改善箇所説明図

改善の内容

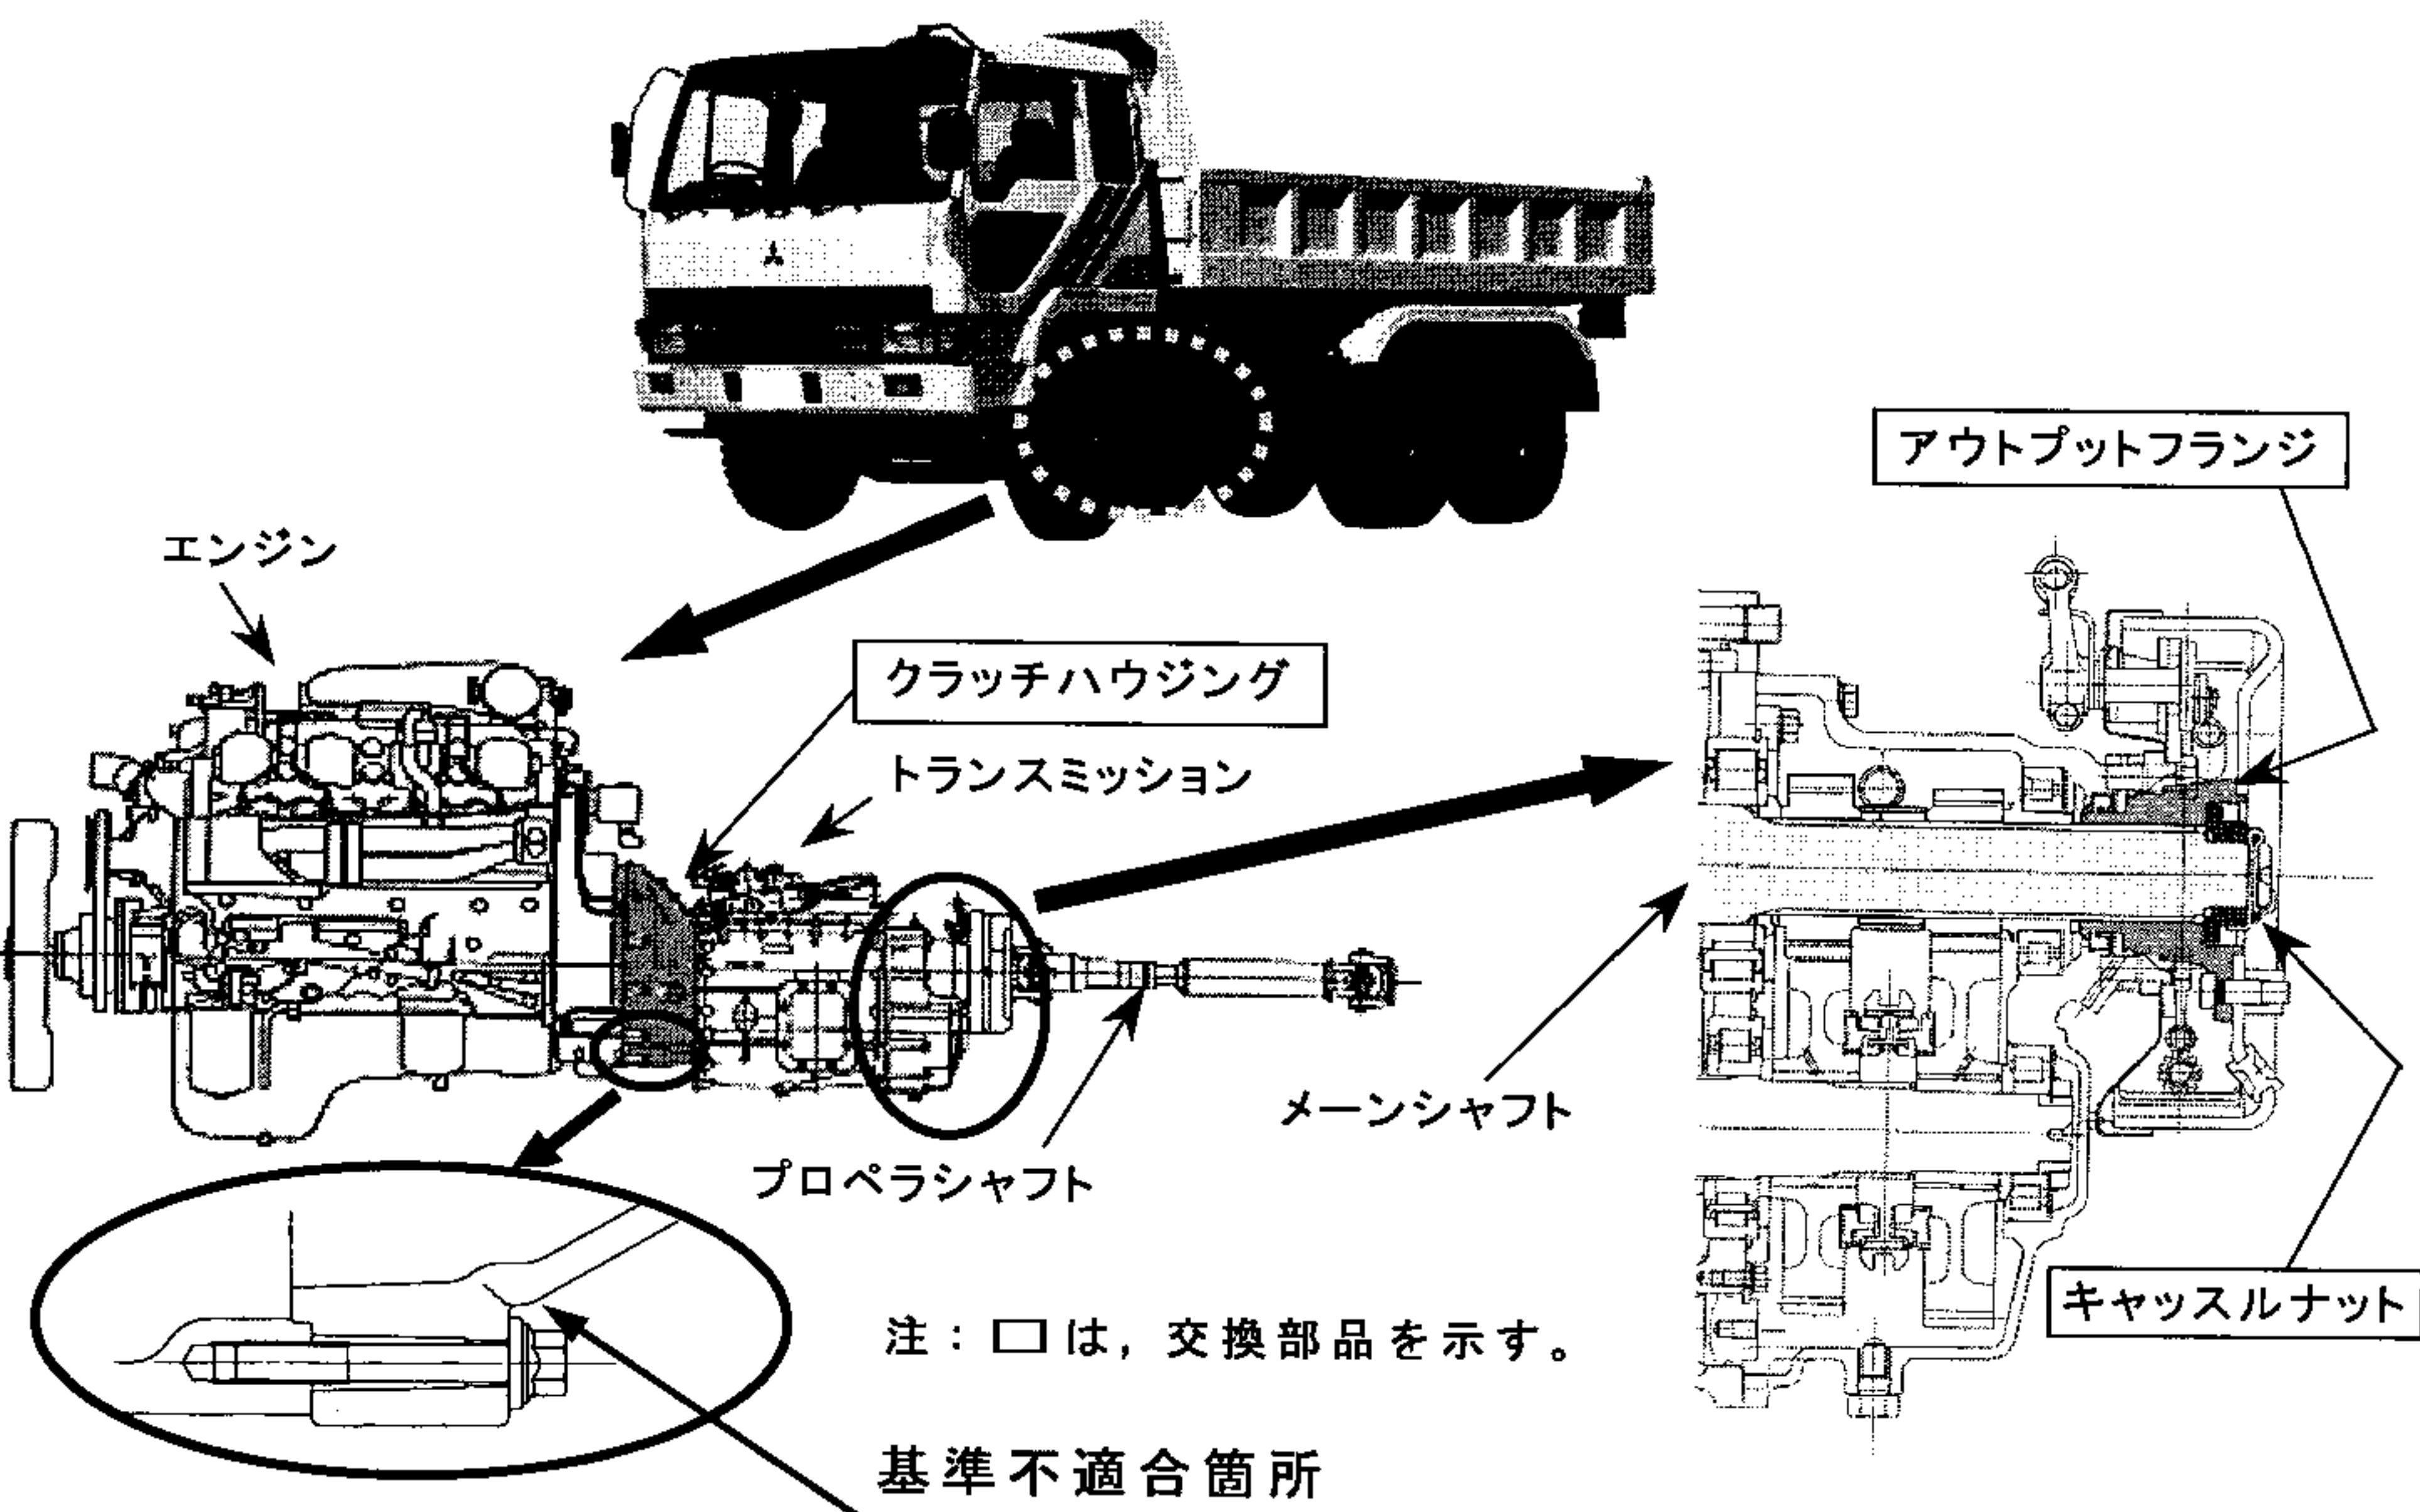
エンジンと変速機(トランスミッション)の結合部(クラッチハウジング)の剛性が不足しているものがあり、また、トランスミッション・メーンシャフト後部のスプライン部と継ぎ手(アウトプットフランジ)の噛み合い部分の隙間が不適切なため、当該隙間が経年変化などで増大すると、高速走行時の駆動系振動が大きくなり、クラッチハウジングに亀裂が生じるものがある。また、クラッチハウジングに鋳造時の傷などがある場合、この亀裂の発生が早まる可能性がある。このため、そのままの状態で使用を続けると亀裂が進行し、最悪の場合、クラッチハウジングが破断してトランスミッション又はプロペラシャフトが脱落、又は周辺部品を破損させ二次的不具合を生じるおそれがある。

全車両、以下の対策を実施する。

- ① エンジンとクラッチハウジング(アルミ製)の間に補強部材(スティフナ)を装着し剛性を高める。スティフナが装着できない車両については、ハウジング(アルミ製)を対策品(鋳鉄製)に交換する。なお、クラッチハウジングに亀裂や傷のあるものはハウジングを新品に交換する。
- ② アウトプットフランジ部のプロペラシャフト取付けインロー部の芯ずれ量を計測し、芯ずれ量が規定値外の場合には、メーンシャフト、アウトプットフランジ及びベアリングを新品に交換する。
- ③ 芯ずれ量が規定値内の場合には、メーンシャフトのスプライン部の歯厚寸法を計測し、アウトプットフランジを対応する対策品に交換する。なお、歯厚寸法が規定値外の場合は、メーンシャフト、アウトプットフランジ及びベアリングを新品に交換する。
- ④ トランスミッションに結合されているプロペラシャフトの自在継ぎ手スパイダ部のガタを点検し、ガタがある場合は、シム調整又はスパイダをキットで新品に交換する。
- ⑤ プロペラシャフトを点検し、曲がりや振れがある場合は、アッセンブリで新品に交換する。

なお、交換部品の全数供給に時間を要するため、下記の暫定対策を実施すると共に、使用者に使用上の注意を喚起する。

- ・ クラッチハウジングを点検し、亀裂や傷のあるものは対応する新品のハウジングと交換する。
- ・ アウトプットフランジを締め付けているキャスルナットの増し締め、及び上記④⑤の点検整備を実施する。
